Temat: Wnioski i uwagi do projektu Miejsowego Planu Zagospodarowania Przestrzennego**Nadawca:** [REDACTED]**Data:** 17.08.2022, 18:07**Adresat:** <um@umkd.pl>**Kopia:** [REDACTED]

Wnioski i uwagi do projektu planu

1. TEREN ZABUDOWY ŚRÓDMIEJSKIEJ o pow. 0,26 ha, oznaczony na rysunku planu symbolem 18a.MS.

WIDOK OD UL. PUŁAWSKIEJ

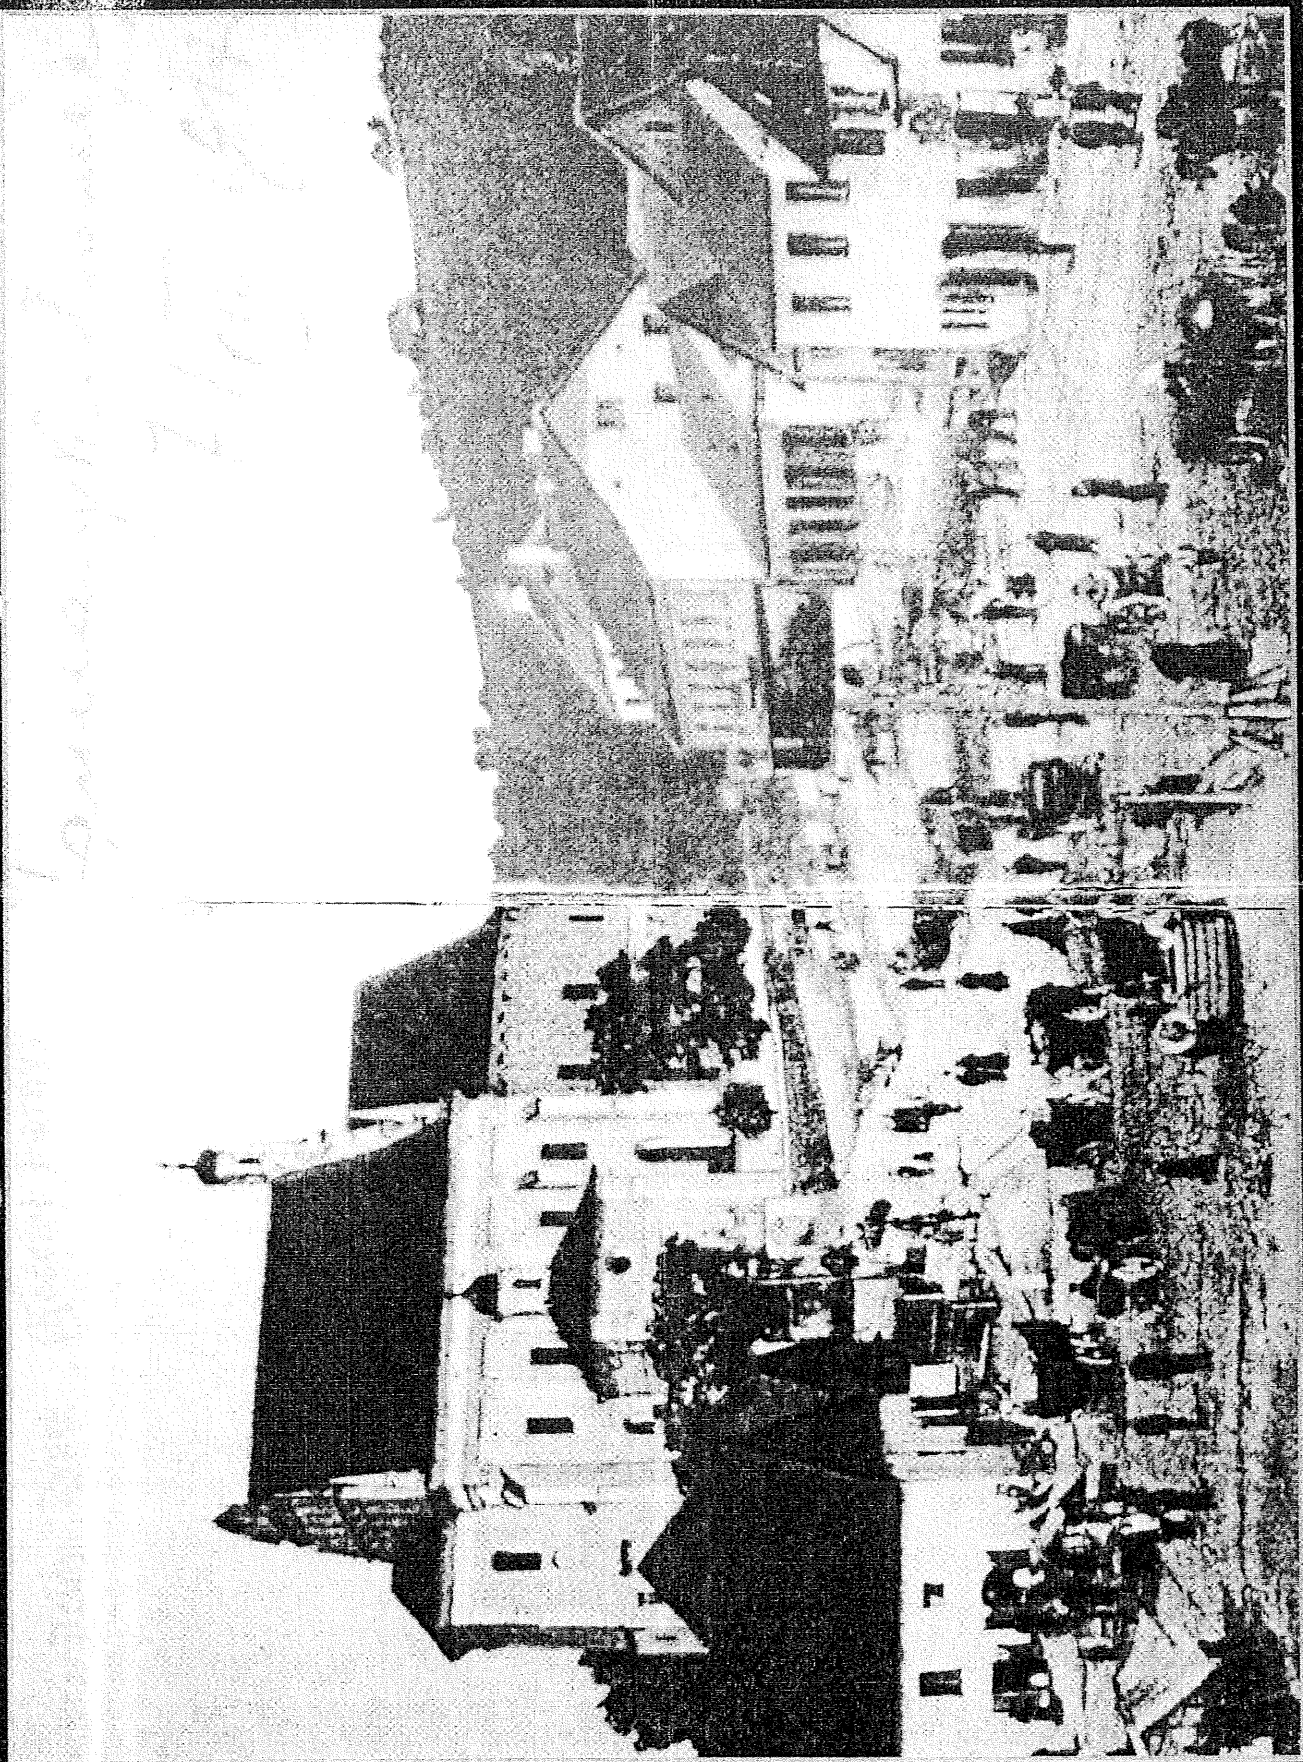
Obniżenie rzędnej parteru o 1,12 m prowadzi do powstania obiektu o maksymalnej wysokości 12,70 m do kalenicy, ale także prowadzi do powstania wyższej o 1,12 m ściany budynku od strony Rynku, a poprzez usytuowanie wzdłuż tej ściany monstrualnej werandy prowadzi ostatecznie do wytworzenia nowej dominanty w tym newralgicznym miejscu, tak drażliwym. Gigantyczna weranda o współczesnej formie zdominuje całkowicie przestrzeń sąsiednią i niewidoczna stanie się Dzwonnica, która będzie zasłonięta, Dom Kifnera, a nawet Fara wraz z Kaplicą Górskich.

Spowoduje to nieodwracalne straty poprzez dysharmonię z sąsiadującą zabudową i zabytkowym otoczeniem. Jest to doskonale widoczne na załączonych wizualizacjach planowanego obiektu, które można porównać i odnieść do historycznych zdjęć z różnego okresu, które również przekazujemy w załączeniu.

- zmniejszenie wskaźnika intensywności zabudowy poprzez zapis: „nie może być mniejszy niż 0,8 i nie większy niż 2,2”,
- zmniejszenie wysokości zabudowy poprzez zapis: „wysokość zabudowy nie może przekraczać 11,0 m, a w przypadku odtworzenia obiektu Hotel Berensa w jego historycznym kształcie zgodnie z zachowaną ikonografią wysokość zabudowy nie może przekraczać 11,50 m liczonej od rzędnej parteru 134,72, zgodnie z inwentaryzacją przeprowadzoną w 1975 roku”,

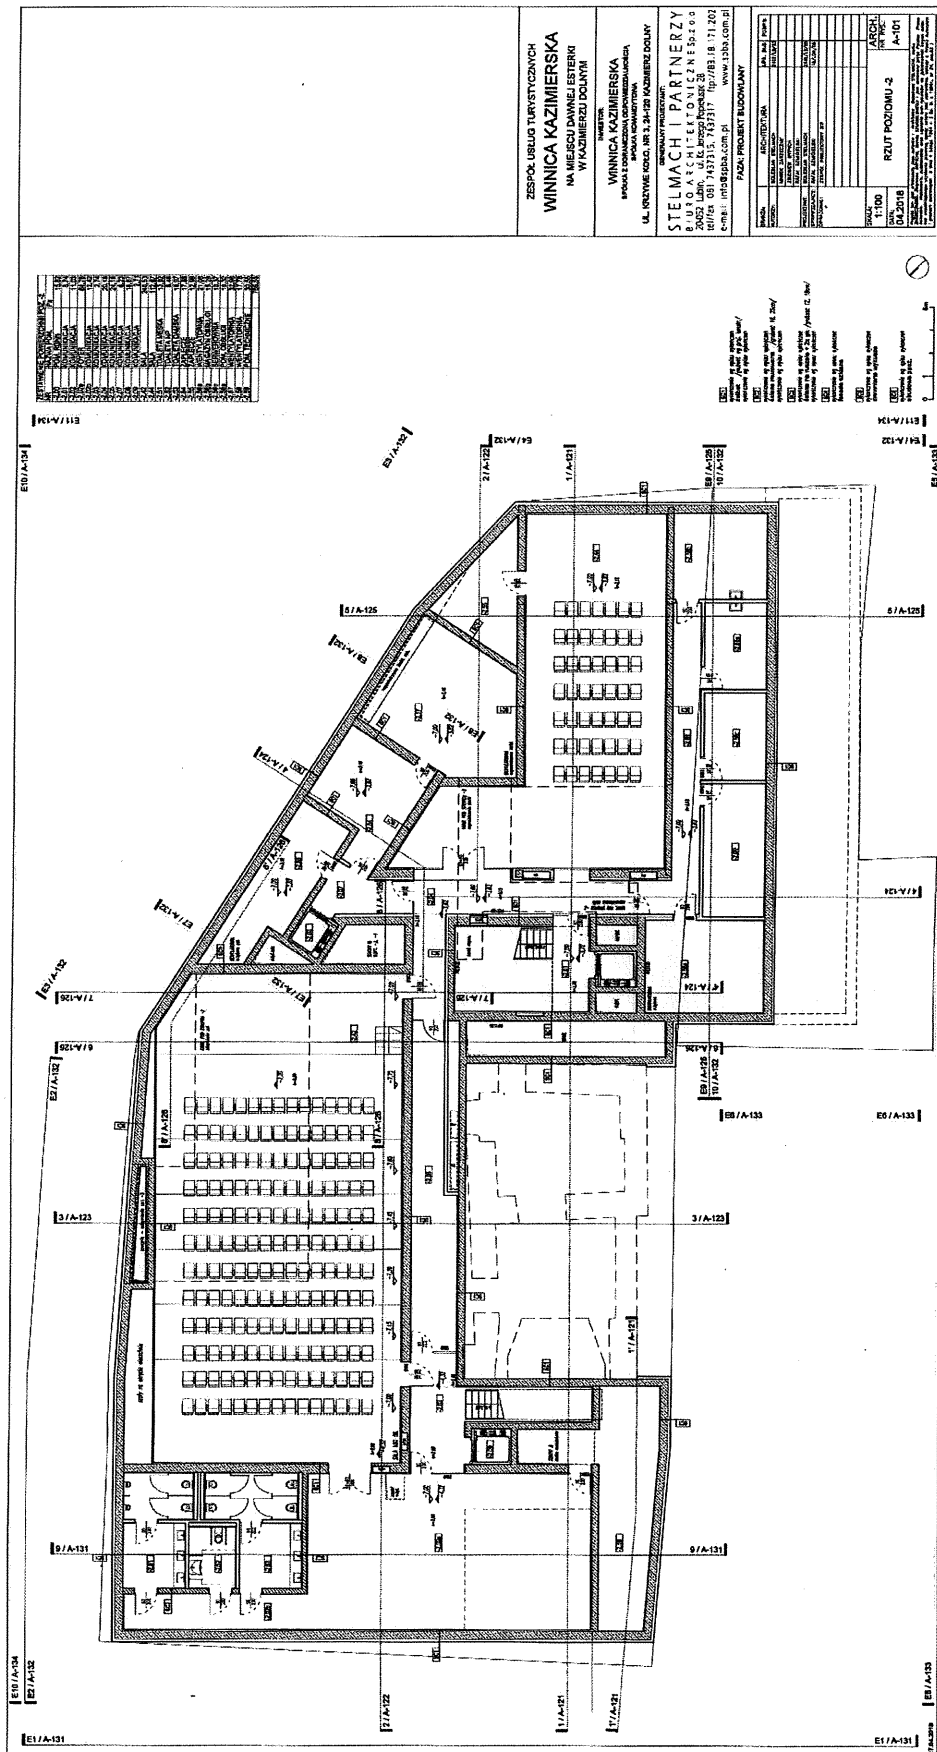
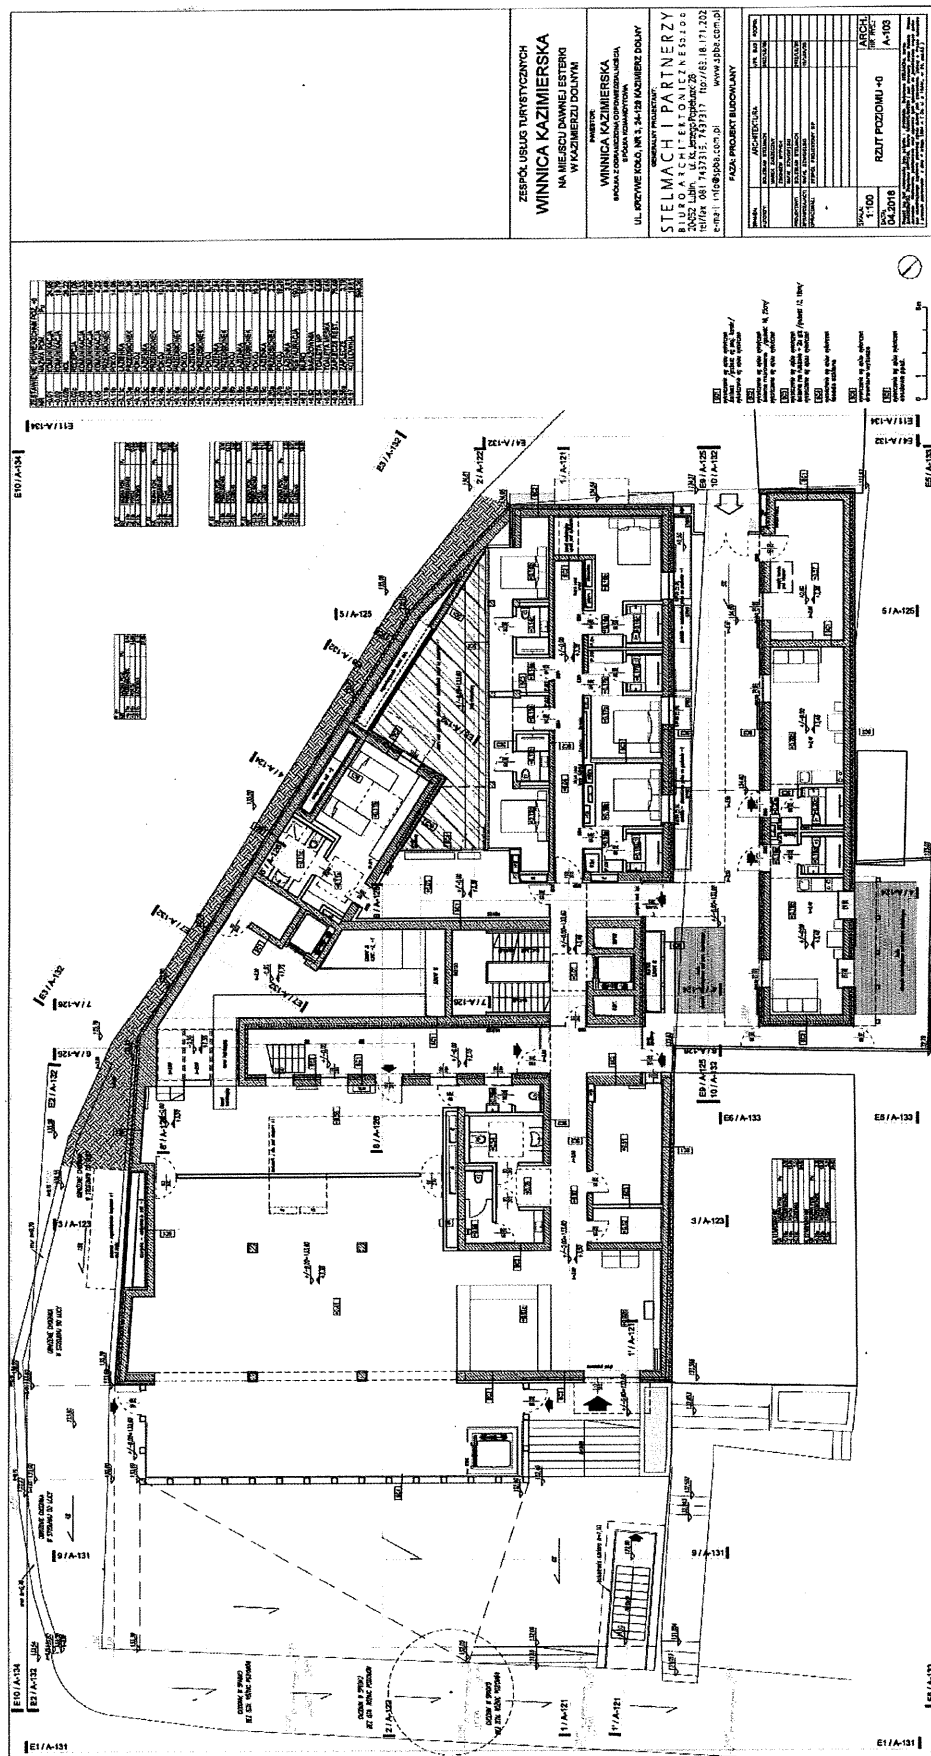
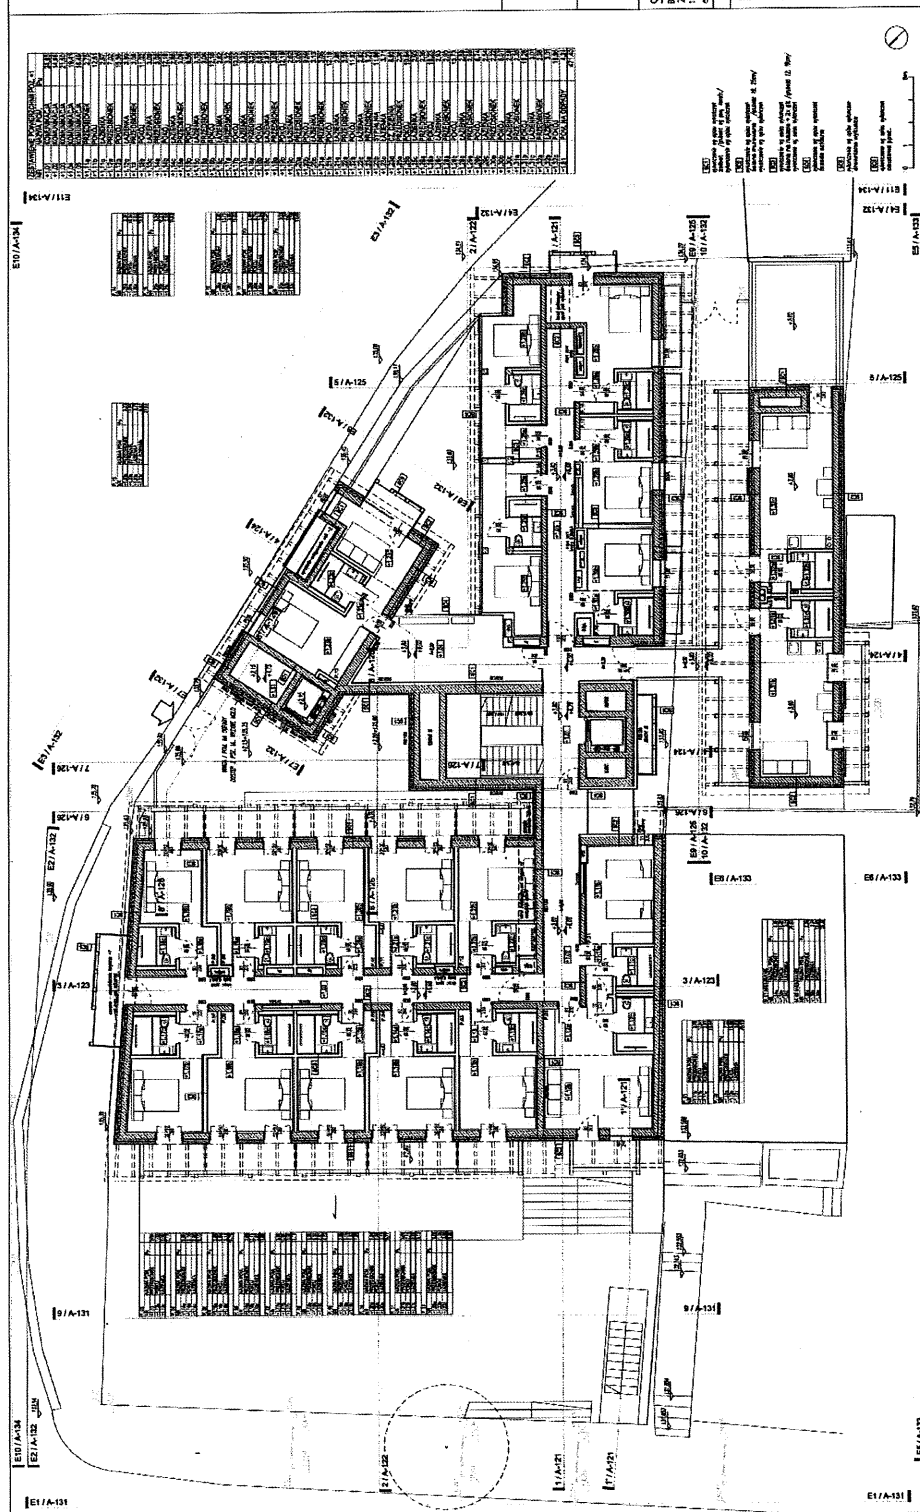
Historycznie, zgodnie z inwentaryzacją z 1975 roku, udostępnioną [REDAKTOWANO] przez Lubelskiego Wojewódzkiego Konserwatora Zabytków wysokość zabudowy Hotelu Berensa / Esterki wynosiła 11,50 m, a rzędna parteru wynosiła 134,72, co powodowało, że był to obiekt o spokojnej architekturze z parterem i werandą, pierwszym piętrem i nieużytkowym poddaszem, niedominujący nad otoczeniem. Akceptacja przez Lubelskiego Wojewódzkiego Konserwatora Zabytków obecnej koncepcji autorstwa pracowni Bolesław Stelmach i partnerzy, która zakłada obniżenie rzędnej parteru do 133,60 (o 1,12 m) i prowadzi do maksymalnej wysokości 12,70 m, poprzedzona pozytywną opinią Wojewódzkiej Rady Ochrony Zabytków, której członkiem był Bolesław Stelmach, jest skandalem. Koncepcja ta jest bowiem sprzeczna z poprzednio wydanymi zaleceniami konserwatorskimi dla innych inwestorów, które to zalecenia znane są Towarzystwu od 2005 roku. Nie było i nie ma żadnego uzasadnienia dla zmiany opinii Wojewódzkiej Rady Ochrony Zabytków poza uwzględnieniem interesów inwestora i ambicji projektanta, co w ocenie członków Towarzystwa Opieki nad Zabytkami nie powinno mieć miejsca, bo jest naganne.

Dowód: Kopia dokumentu przygotowanego przez prawników LWKZ przedstawiająca dane z inwentaryzacji z 1975 r. porównane z projektem z 2007 r. oraz Koncepcją III 2017 autorstwa Pracowni Stelmach i Partnerzy.
